HALLAZGO ADMINISTRATIVO CON PRESUNTO ALCANCE DISCIPLINARIO		Deficiente labor de supervisión contractual	
13	Tubería sin instalar en zanja, con lleno de material de porfícolita.	CONSORCIO LGO Y EQUIPO DE TRABAJO EAAR (INSPECTORES DE OBRA, RESIDENTES DE OBRA, OBREROS Y SUPERVISORES DEL CONTRATO)	La Empresa acueducto de tribunas realizó instalación de tubería en la base de la zanja lo que distorsiona la calidad técnica de la instalación de tubería PEAD de 315 mm. Se observa que a pesar de haberse pagado todo el contrato, hay tubería sin instalar.
14	Válvula expuesta a la intemperie sin caja, con evidente deterioro y riesgo de hurto al estar a bordo de carretera.	CONSORCIO LGO Y EQUIPO DE TRABAJO EAAR (INSPECTORES DE OBRA, RESIDENTES DE OBRA, OBREROS Y SUPERVISORES DEL CONTRATO)	Tubería en alineamiento corto sin poderse instalar sobre base de zanja.
16	Paso en alineamiento de descarga de transversal, sin cumplir las normas mínimas de instalación.	CONSORCIO LGO	Entrada a la planta en tubería PEAD de 200 mm PN 12.5, sin su Pasamuro y conexión.

AGUAS Y ASEO DE RISARALDA	PROCESO GESTIÓN ADMINISTRATIVA		
	ACTA DE REUNIÓN O COMITÉ		Página 1 de 4
	CÓDIGO: FO-GA-09	VERSIÓN: 1

ASUNTO	Reunión

FOTOGRAFÍA 22. VÁLVULA VENTOSA NO. 3.

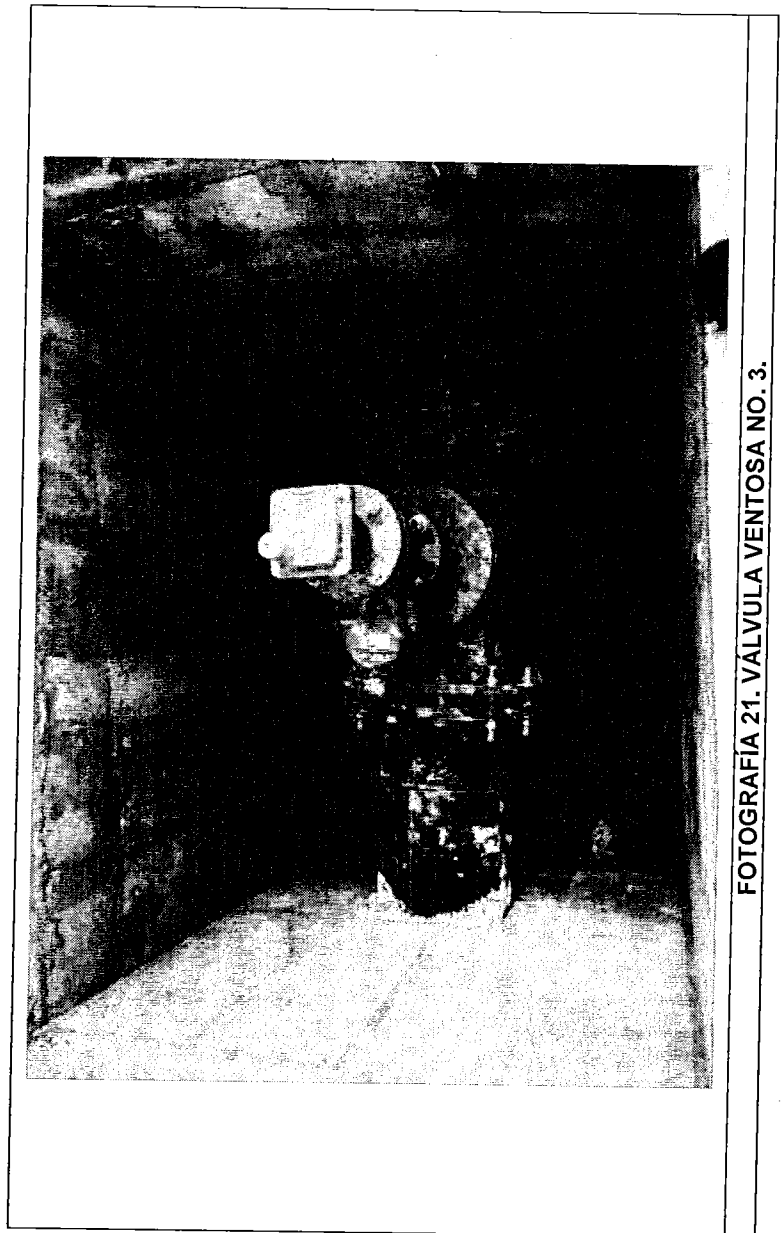
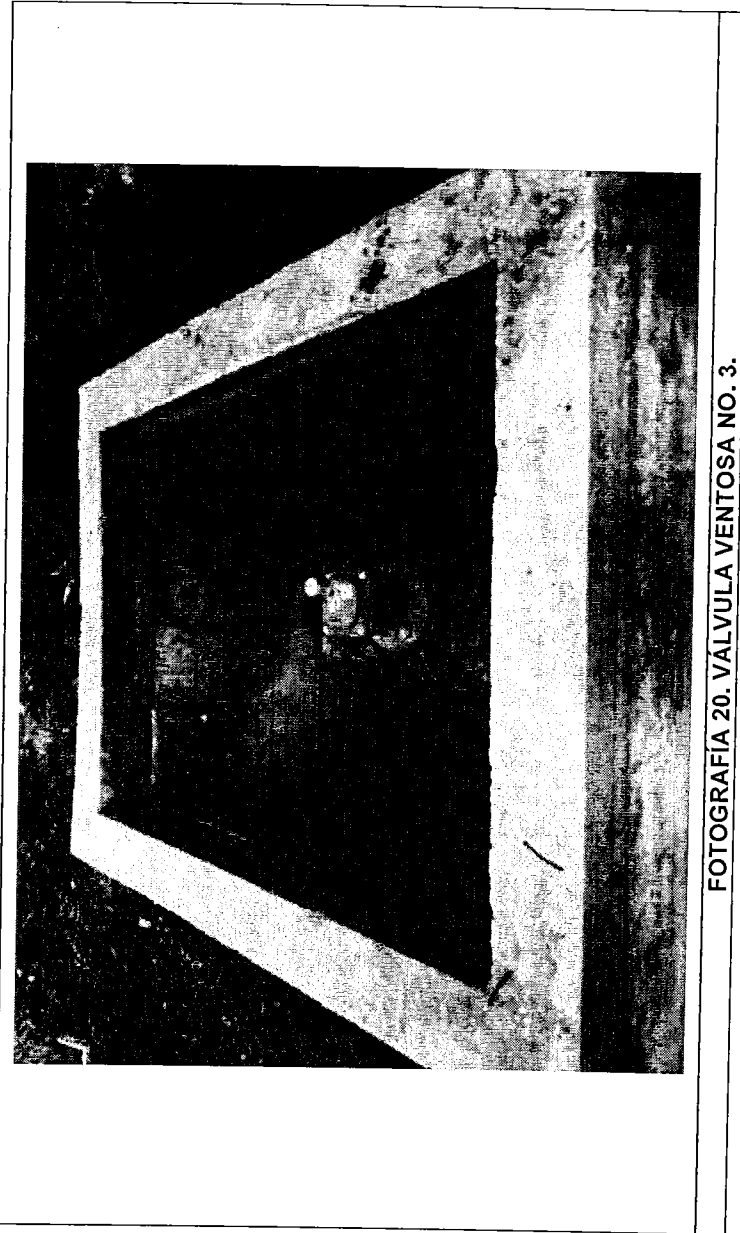
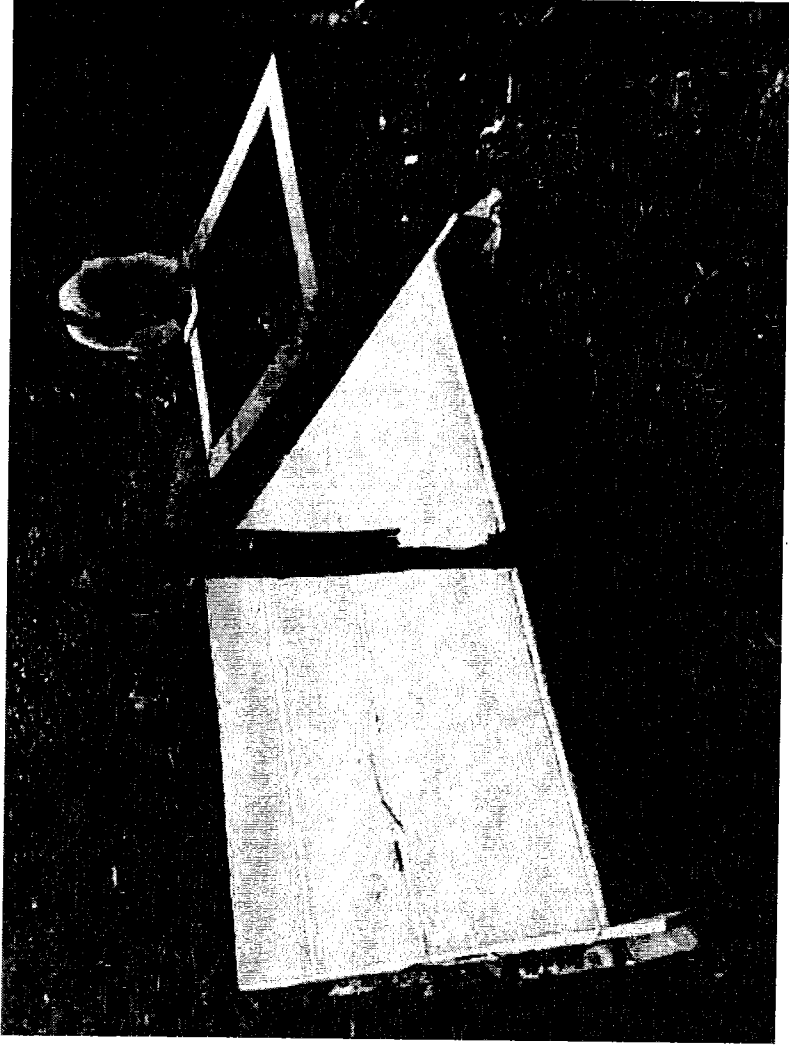
Se evidencia la instalación de una válvula de tipo ventosa de Ø12", con sus respectivos accesorios de conexión. La mencionada posee caja de protección en concreto incluyendo una tapa de tres (3) módulos en concreto, la cual se considera poco practica y operable, ya que es demasiado robusta y adicionalmente, no posee manijas para su operación.

La tubería de Polietileno de Alta Densidad (PEAD) de Ø12" (315 mm) adyacente, se encuentra sin rellenar.

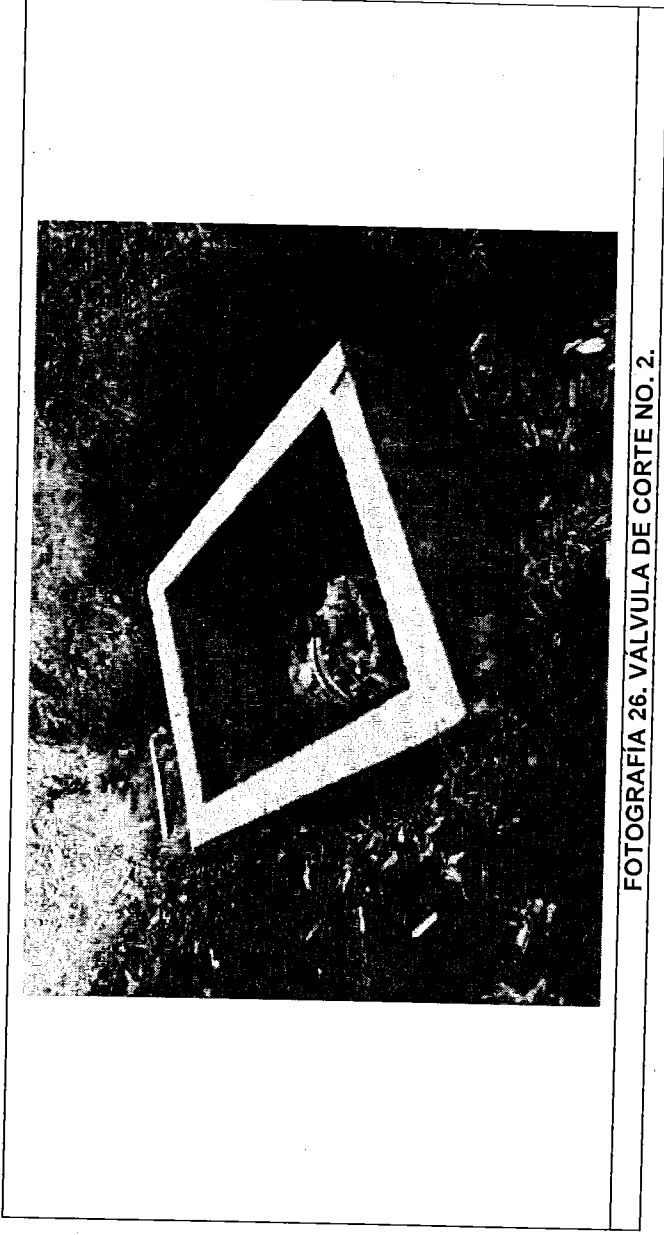
Es necesario rellenar las aberturas existente entre la cámara y el terreno natural, teniendo en cuenta que justamente, dicha válvula se encuentra ubicada a un costado de a la vía de acceso.

FOTOGRAFÍA 31. VÁLVULA VENTOSA NO. 5.

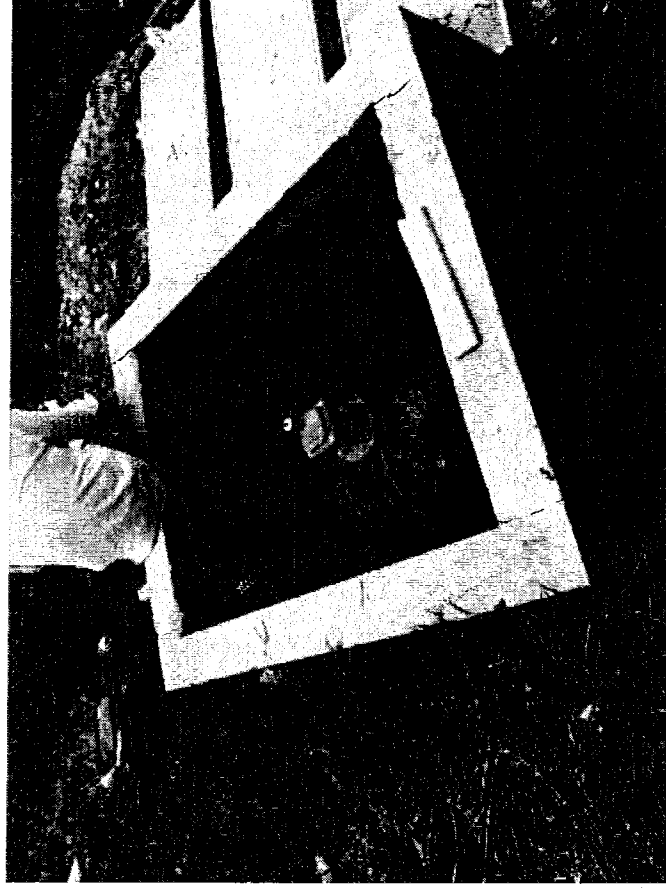
Es necesario también, retirar las formateas de las tapas.

FOTOGRAFÍA 1. VIADUCTO NO. 1.

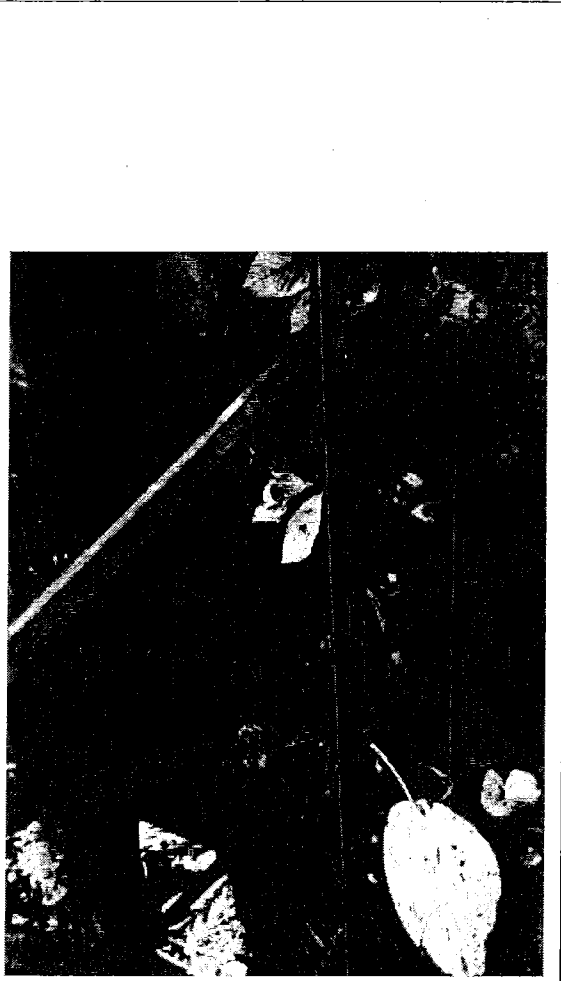
Se evidencia la instalación de un viaducto en estructura metálica de 11.15 m de largo, compuesto por un cordón superior e inferior de 2" x 1/4", con parales y diagonales de 1" x 1/8". El mencionado viaducto no se encuentra pernado a los apoyos y adicionalmente, carece de platinas de soporte para la tubería.

FOTOGRAFÍA 4. VIADUCTO NO. 2.

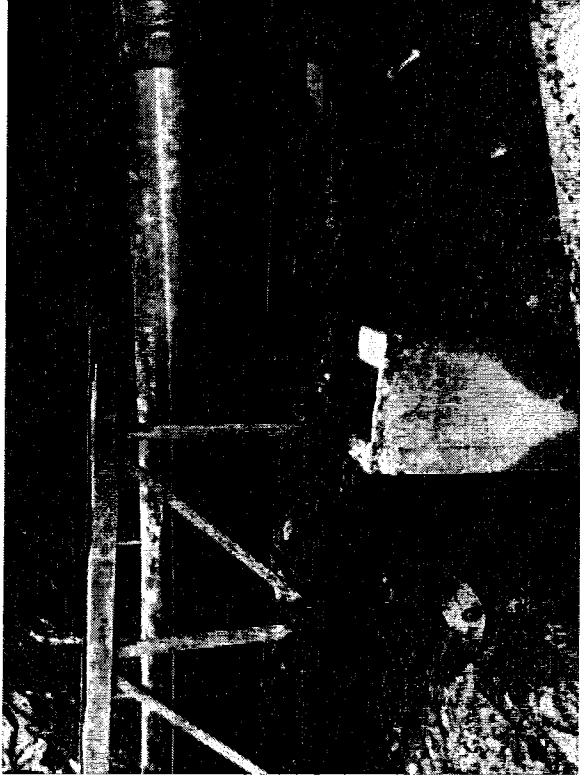
Se evidencia la instalación de un viaducto en estructura metálica de 11.32 m de largo, compuesto por un cordón superior e inferior de 2" x 1/4", con parales y diagonales de 1" x 1/8". El mencionado viaducto no se encuentra Pernado a los apoyos y adicionalmente, carece de platinas de soporte para la tubería, dado esto la tubería actualmente se encuentra apoyada directamente en los Pernos de los apoyos.

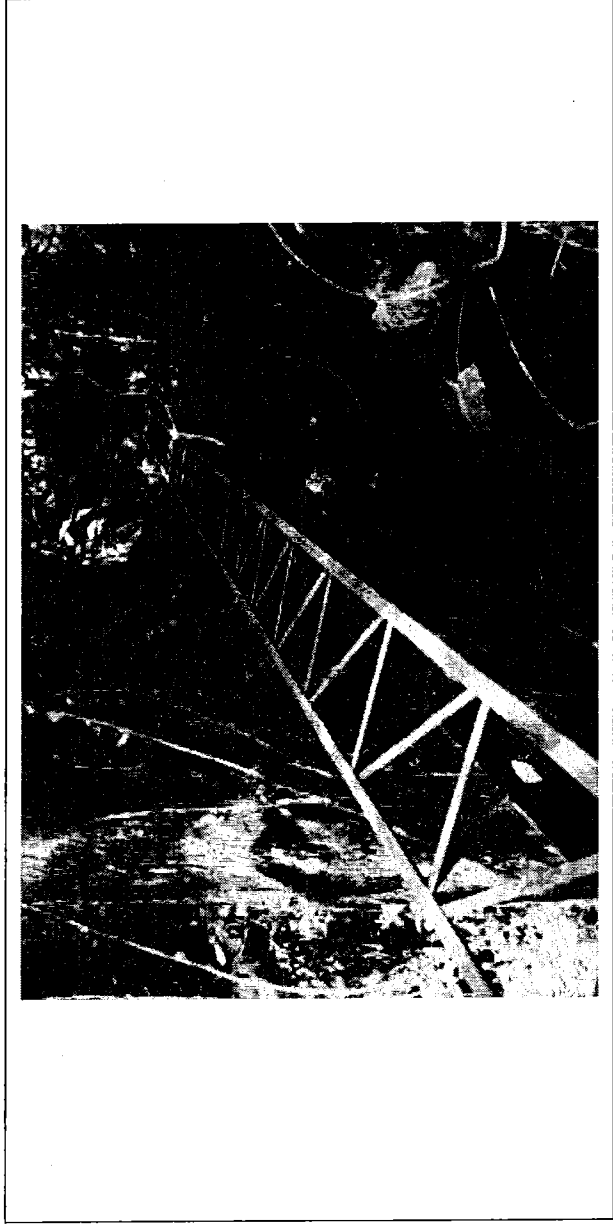
Se evidencia la instalación de un viaducto en estructura metálica de 16.50 m de largo, compuesto por un cordón superior e inferior de 2" x 1/4", con paraleles y diagonales de 1" x 1/8". Haciendo una revisión de los planos de diseño de dichas estructuras, los viaductos que rodean la longitud de 15 m, deberían tener cordón superior e inferior de 3" x 1/4", lo cual para el presente caso no se cumple.

El mencionado viaducto no se encuentra pernado a los apoyos y adicionalmente, carece de platinas de soporte para la tubería, dado esto la tubería actualmente se encuentra apoyada directamente en los pernos de los apoyos.

FOTOGRAFÍA 17. VIADUCTO NO. 7.

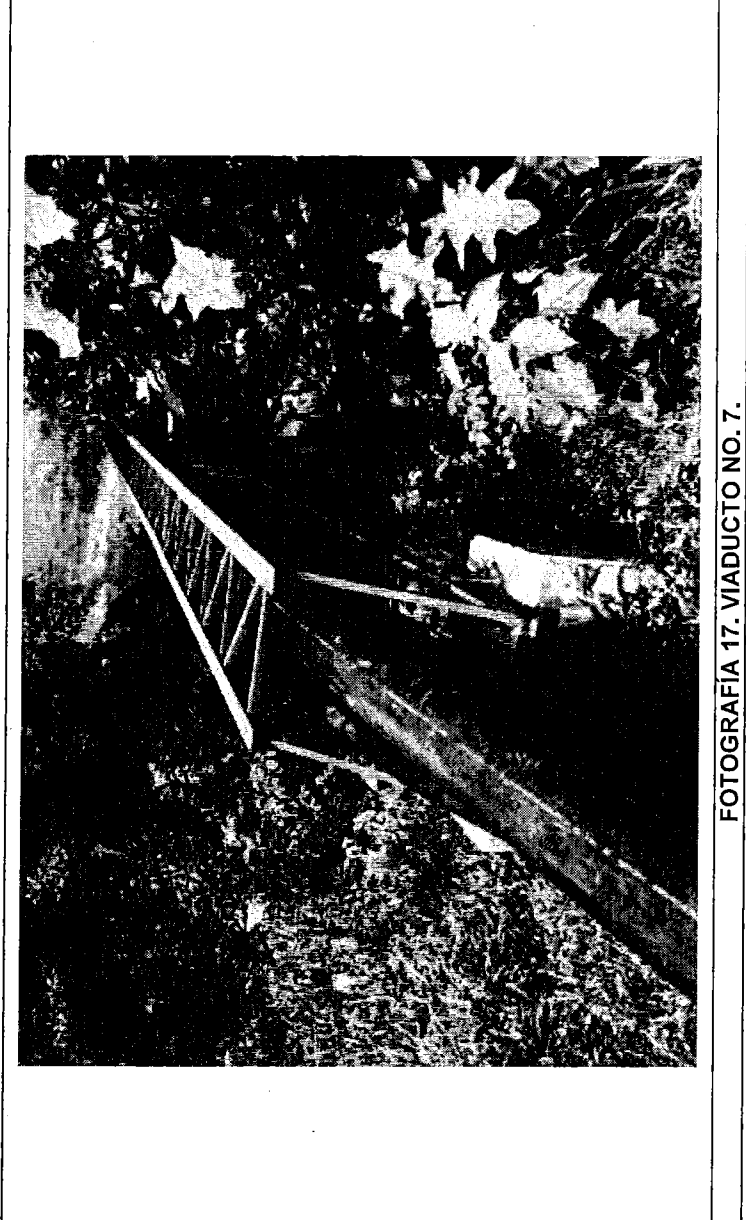
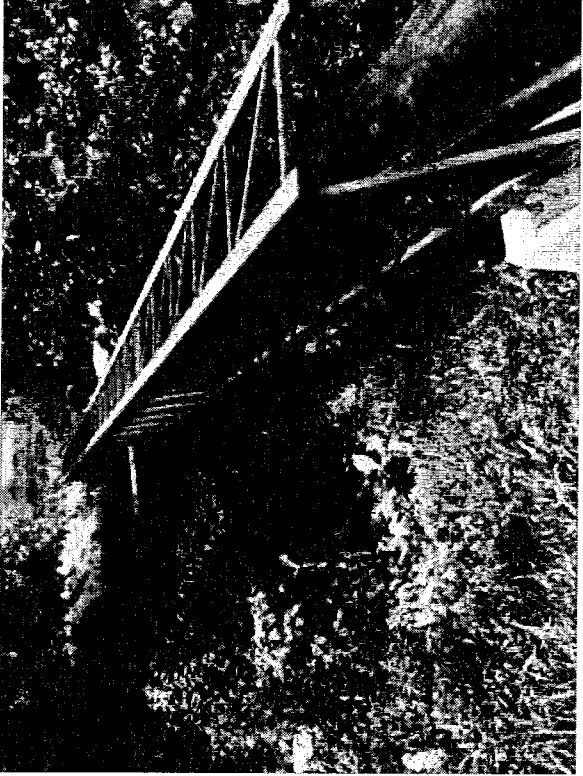
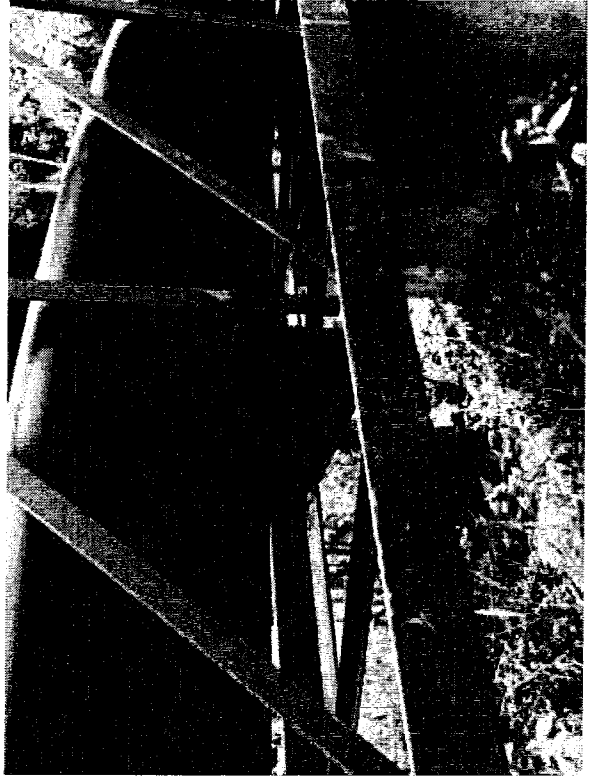
Se evidencia la instalación de un viaducto en estructura metálica de 8.16 m de largo, compuesto por un cordón superior e inferior de 2" x 1/4", con parales y diagonales de 1" x 1/8". El mencionado viaducto tan solo posee tres (3) platinas de soporte para la tubería, cabe mencionar que según los planos de diseño, la platina de soporte de la tubería debe estar dispuesta cada 0.50 m. El viaducto se encuentra debidamente pernado a los apoyos.

FOTOGRAFÍA 23. VIADUCTO NO. 8.

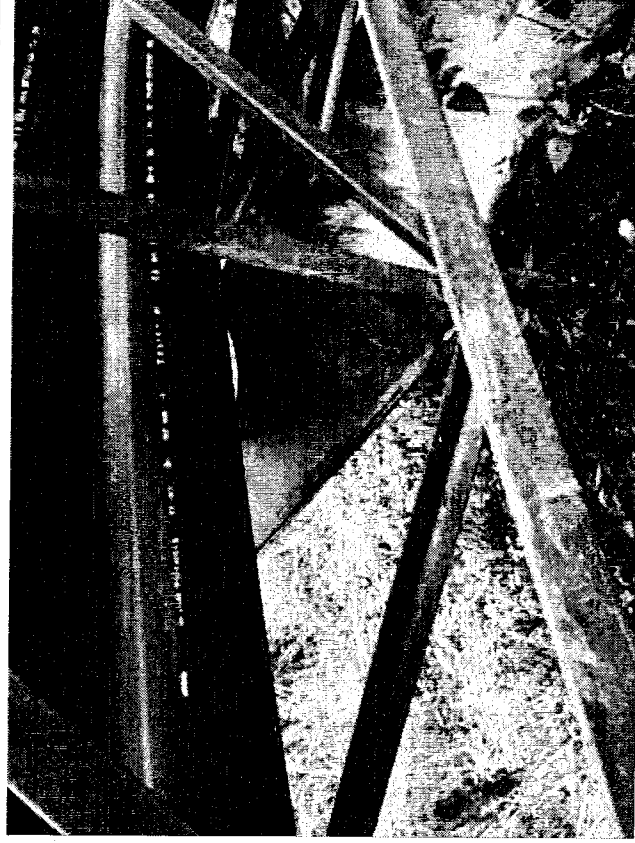
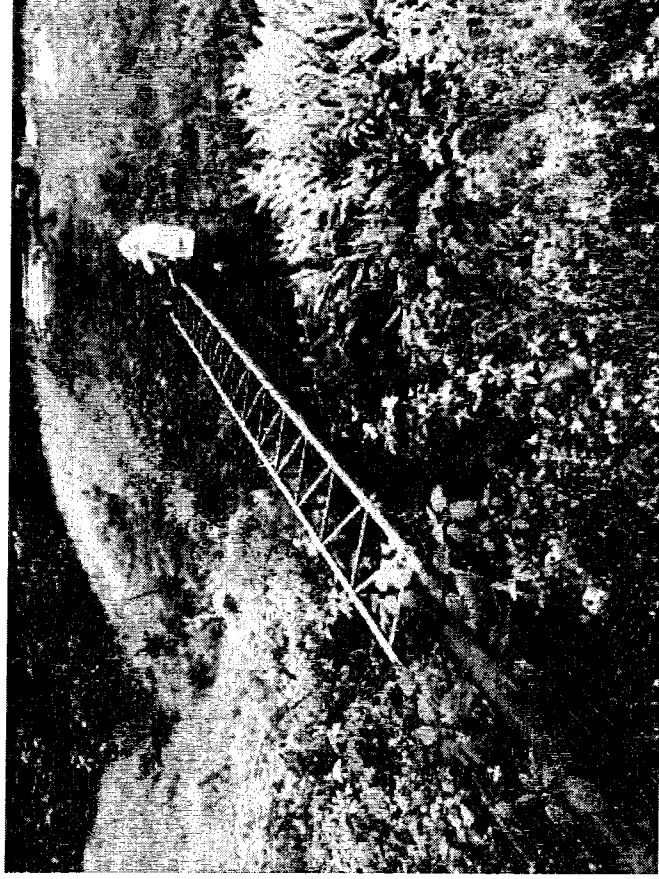
Se evidencia la instalación de un viaducto en estructura metálica de 13.80 m de largo, compuesto por un cordón superior e inferior de 3" x 5/16", con parales y diagonales de 1" x 1/8".

El mencionado viaducto tan solo posee tres (3) platinas de soporte para la tubería, cabe mencionar que según los planos de diseño, la platina de soporte de la tubería debe estar dispuesta cada 0.50 m.

FOTOGRAFÍA 25. VIADUCTO NO. 9.

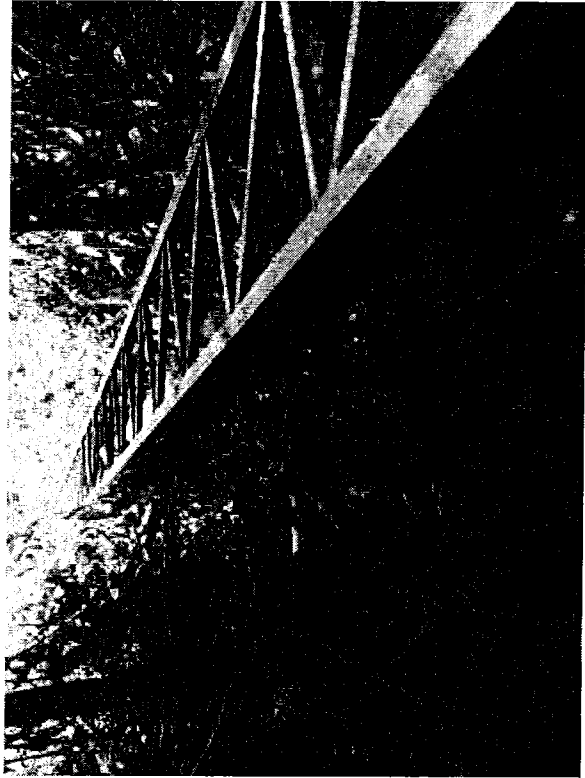
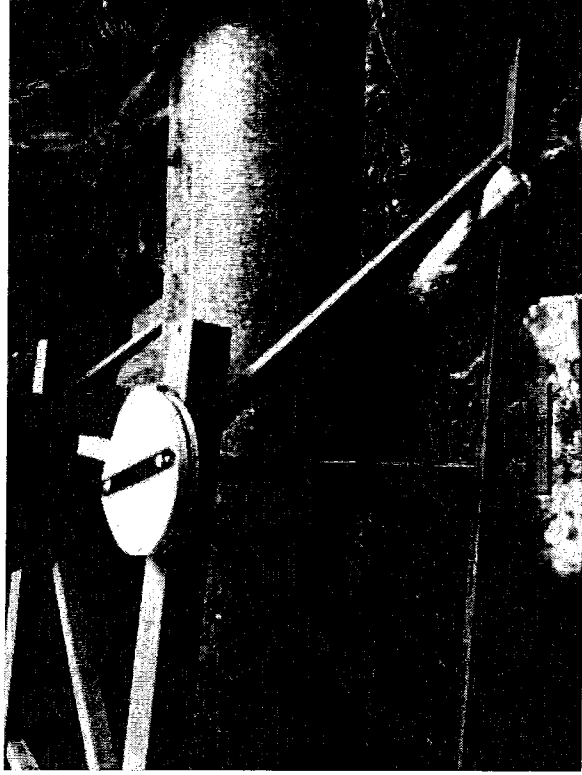
El mencionado viaducto tan solo posee tres (3) platinas de soporte para la tubería, cabe mencionar que según los planos de diseño, la platina de soporte de la tubería debe estar dispuesta cada 0.50 m.
